DODATEK č. 4 KE SMLOUVĚ O DÍLO

ZMĚNOVÝ LIST STAVBY č. 2

Název stavby (identifikace): **Bečva, Jez Hranice – zkapacitnění jezu a rybí přechod**

Změnový list ZL 2

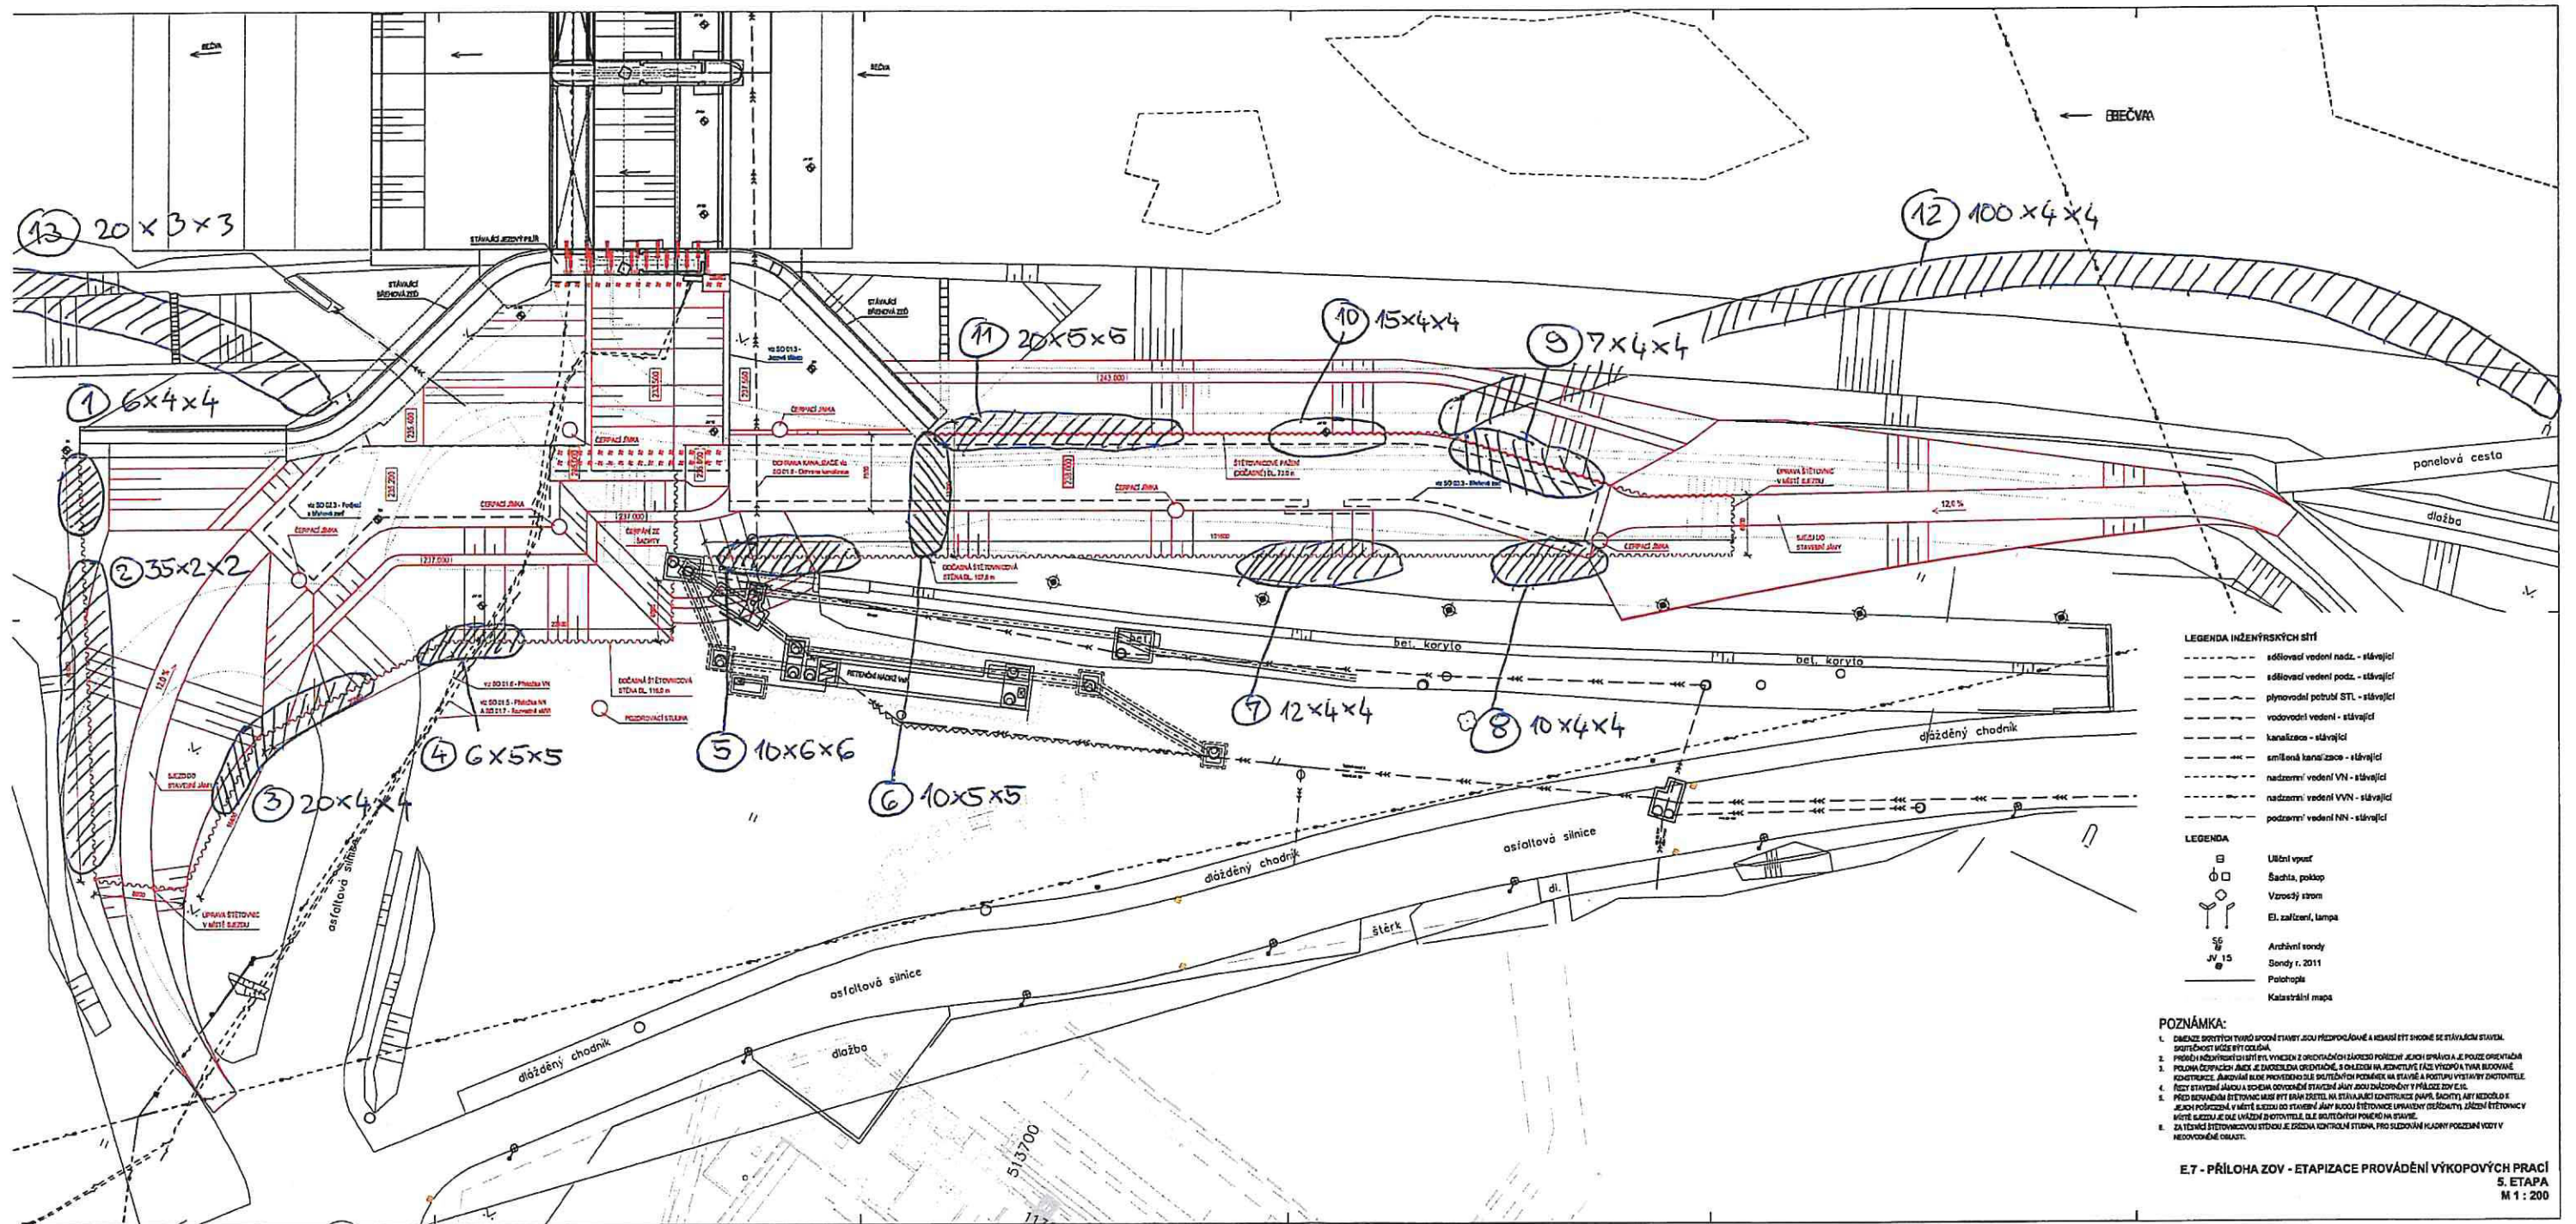
- A) SO 00 - poškození štětovnic, hluché beranění, postupné dotloukání
- B) SO 01.1 - demontáž svodidel
- C) SO 01.1 - demontáž zábradlí
- D) SO 01.8 - ochrana kanalizace změna řešení
- E) SO 01.9 - demolice stávající odlehčovací stoky
- F) SO 01.9 - přeložka kabelu Vak
- G) SO 03 - změna předprsniho prahu

Ochrana kanalizace

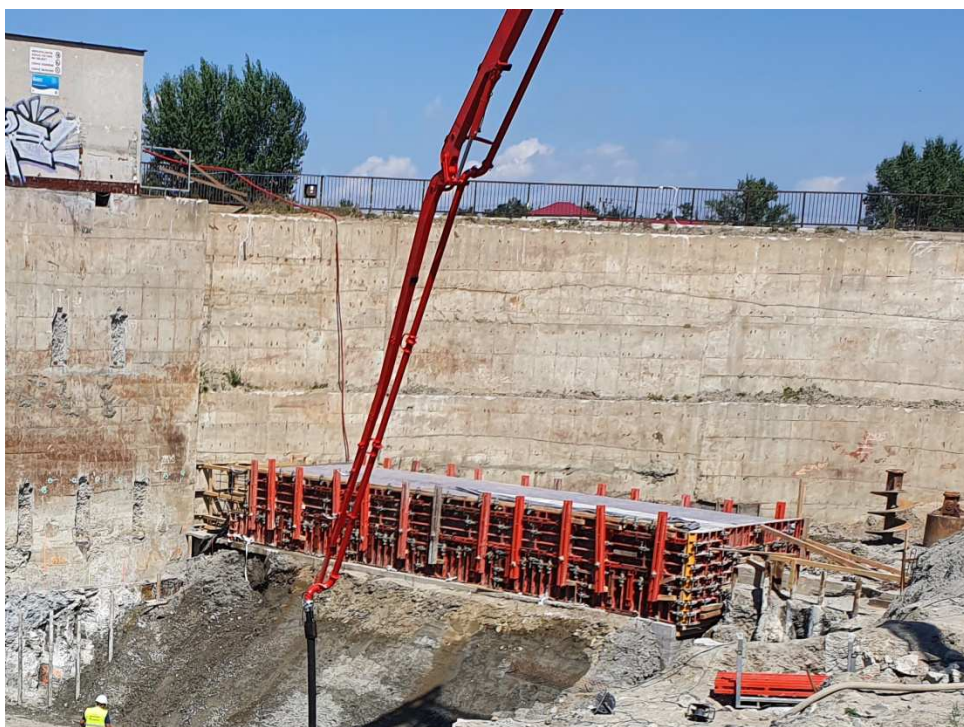
Při provádění výkopových prací na objektu SO 1.3. Jezové pole bylo zjištěno, že stávající kanalizační přivaděč vedoucí pod řekou na ČOV je v místě předprsního prahu obetonován. PDPS předpokládala, že stávající potrubí DN 400 bude muset být ve výkopu podepřeno a obestavěno, aby bylo zabráněno jakémukoliv jeho posunu a následně vloženo do půlené chráničky DN 800 a obetonováno. Dle skutečnosti je stávající přivaděč už obetonován, tudíž bylo nutno upravit technické řešení předprsního prahu. Byla zrušena půlená chránička, stávající beton částečně osekán a byla upravena nově navržená výztuž obetonování.
